De: William HO-TSAI <w.ho-tsai@ipco.bet> de la part de William HO-TSAI
Envoyé: mercredi 3 mai 2023 16:01
À: Fadhel Chemmem
Cc: Alain de MARIGNAN
Objet: 20230503 - BELLE TERRE - Modifs GO

Collectifs T2 :

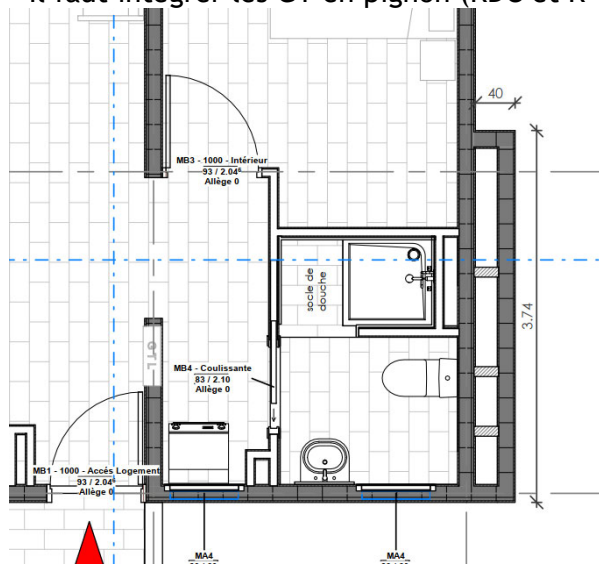
- Il faudrait ajouter un garde-corps BA rampant dans l'escalier commun. Il faudra élargir l'escalier pour garder la largeur initiale.

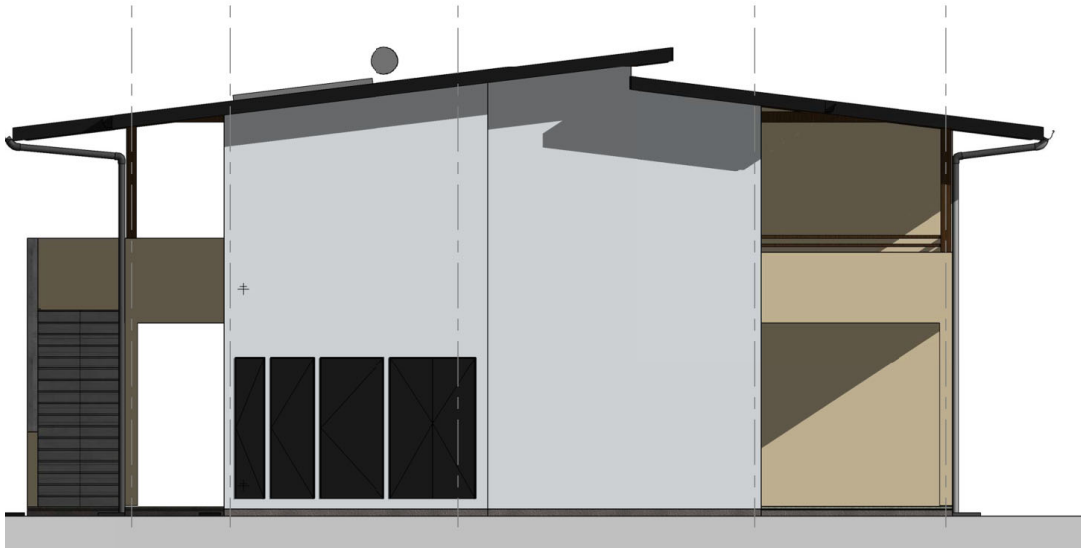
- Il faut intégrer les GT en pignon (RDC et R+1)

- Sur ce même pignon, il n'y a pas d'ouvertures pour fenêtres

Villas A et B :

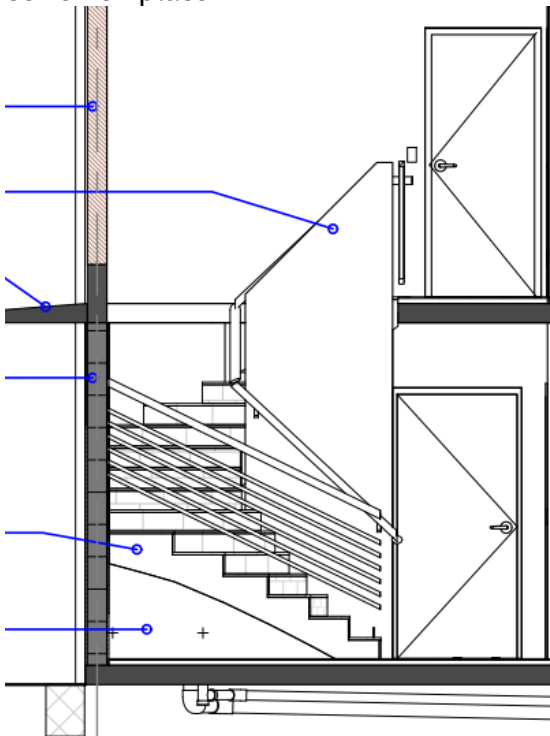
- Il faudrait monter le mur d'échiffre de l'escalier à 1,05 m au-dessus du plancher haut brut RDC.
- l'escalier me paraît étrange avec ses marches très étroites pour certaines. Ne semble pas correspondre au plan archi.
- Le mur en agglo pour l'escalier ne correspond pas aux plans archi, et fermeture sous escalier en agglo et non en placo
